VERBALE DELLA RIUNIONE DI COORDINAMENTO E COOPERAZIONE

(Art. 26 D.Lgs 81/2008)

OGGETTO: UTILIZZO DI N. 5 AULE DEL PLESSO QUINTAVALLE DA PARTE DEGLI ALUNNI DELLA SCUOLA PRIMARIA DEL CIRCOLO DIDATTICO "GIOVANNI PASCOLI"

Ambienti utilizzati dal Circolo Didattico "Giovanni Pascoli"

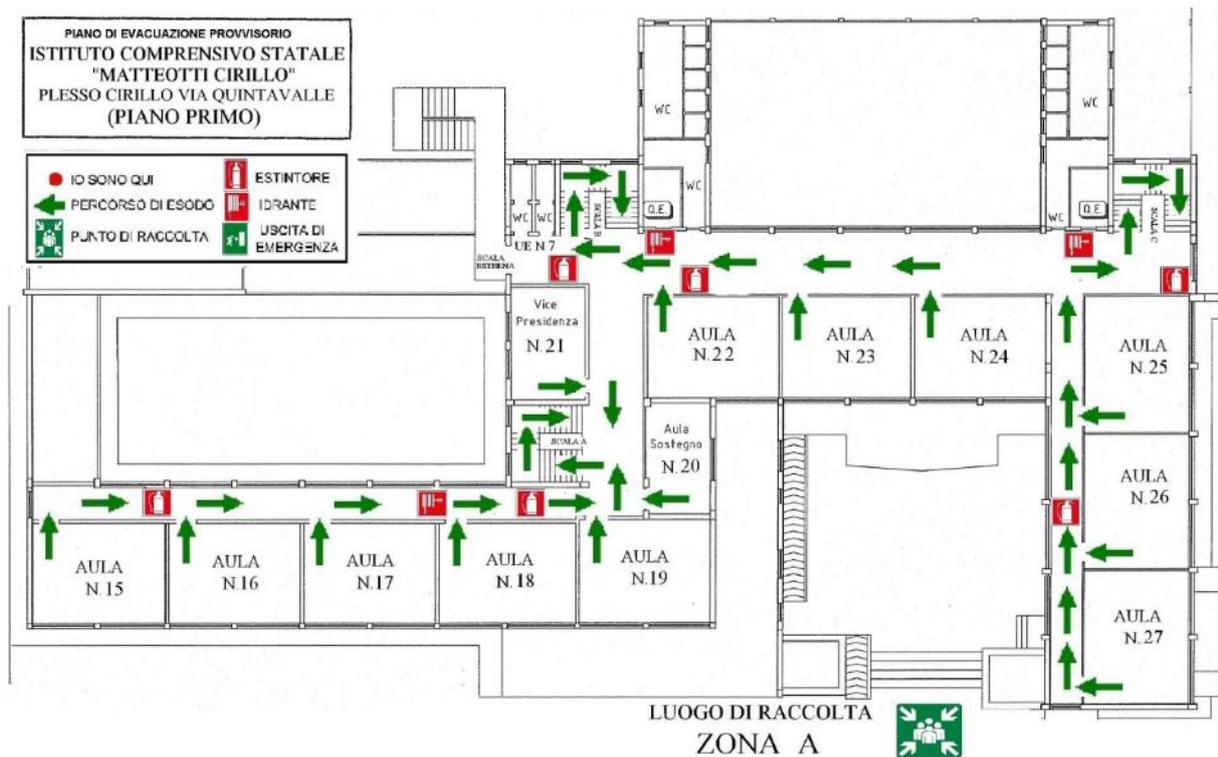
- Non è possibile utilizzare le scale esterne e quindi non solo in caso di ingresso e uscita ma anche in caso di esodo dell'edificio le scale interne sarebbero utilizzate sia dalla scuola ospite che dagli alunni della scuola secondaria di primo grado.
- Le uscite di emergenza attualmente utilizzabili, non sono sufficienti per accogliere gli oltre 100 alunni della scuola primaria, poiché la "capacità di deflusso" risulterebbe superiore a 60 (per modulo) in contrasto a quanto stabilito dal punto 5.1 del D.M. 26.8.92.

Alla luce di quanto sopra riportato il RSPP dell'Istituto Comprensivo Statale "Matteotti Cirillo" ritiene che l'utilizzo da parte delle n. 5 classi della scuola primaria nei locali del primo piano del Plesso Quintavalle non rispetti la vigente normativa in materia di sicurezza ed esponga la platea scolastica ad un incremento del rischio sia in merito alle condizioni igienico sanitarie e soprattutto aggravi il rischio in caso di un'eventuale evacuazione dell'edificio scolastico.

Tutto ciò premesso, in considerazione della decisione del Comune di Grumo Nevano di utilizzare n. 5 le aule del Primo piano del Plesso Quintavalle contrassegnate con una X per ospitare altrettanti classi della scuola primaria del Circolo Didattico "Giovanni Pascoli" si ritiene necessario il rispetto assoluto delle seguenti disposizioni.

Gli alunni del Circolo Didattico "Giovanni Pascoli" utilizzeranno i servizi igienici del Primo piano indicati con una X nella planimetria sopra riportata. La pulizia di tali servizi igienici sarà svolta dai Collaboratori Scolastici del Circolo Didattico "Giovanni Pascoli".

**PIANO DI EVACUAZIONE PROVVISORIO
ISTITUTO COMPRENSIVO STATALE
"MATTEOTTI CIRILLO"
PLESSO CIRILLO VIA QUINTAVALLE
(PIANO PRIMO)**

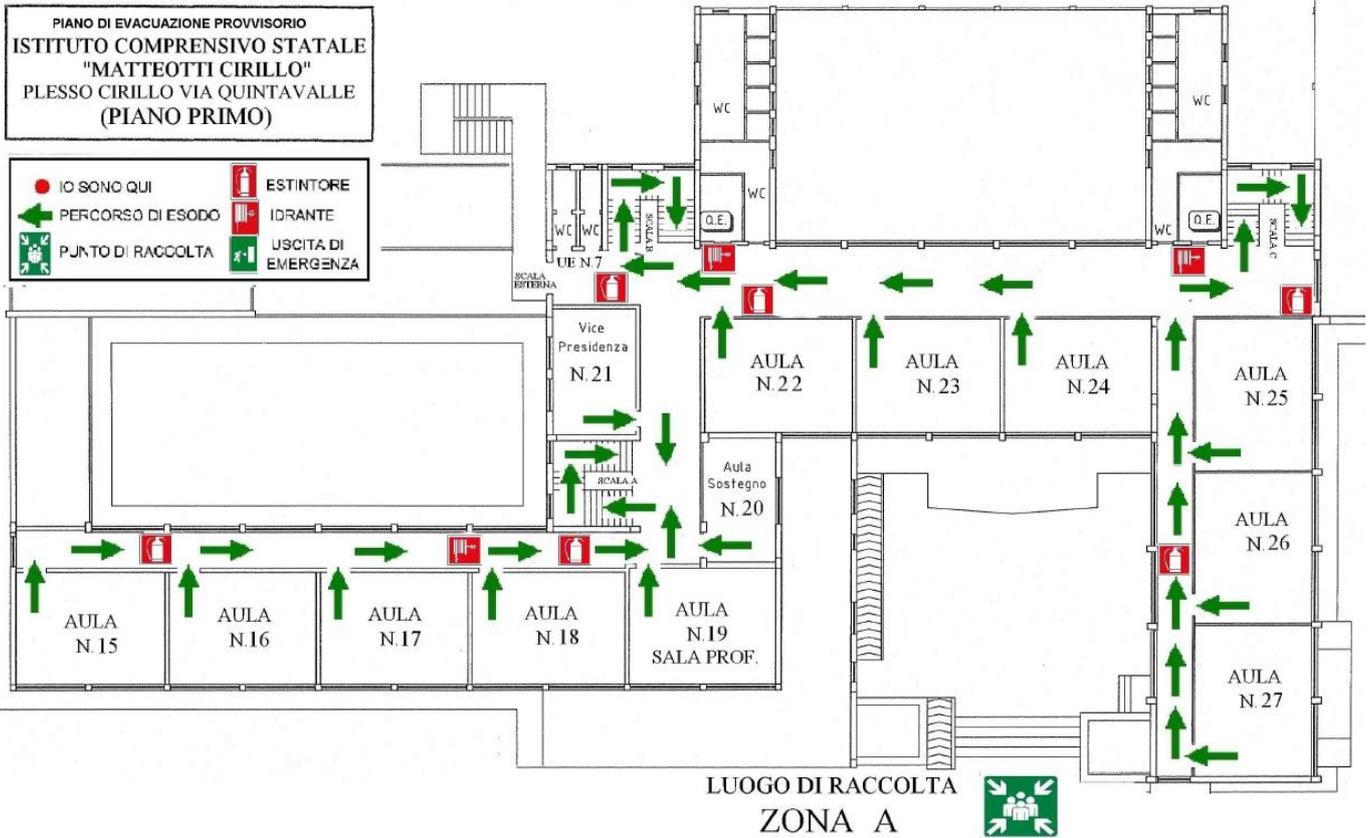
Gli alunni ed i lavoratori del Circolo Didattico "Giovanni Pascoli" in caso di emergenza evacueranno dagli ambienti scolastici dalle vie di esodo riportate nelle planimetrie che seguono al fine di non interferire durante l'esodo con gli alunni ed i lavoratori dell'Istituto Comprensivo Statale "Matteotti Cirillo". In particolare dagli ambienti del primo piano i lavoratori e gli alunni del Circolo Didattico "Giovanni Pascoli" raggiungeranno l'area di raccolta A utilizzando unicamente la scala interna A e l'uscita di emergenza n. 1 all'ingresso principale dell'edificio.

Gli alunni del Circolo Didattico "Giovanni Pascoli" accederanno agli ambienti riportati nella planimetria sopra riportata in orari sfalsati rispetto agli alunni dell'Istituto Comprensivo Statale "Matteotti Cirillo" al fine di eliminare ogni interferenza.
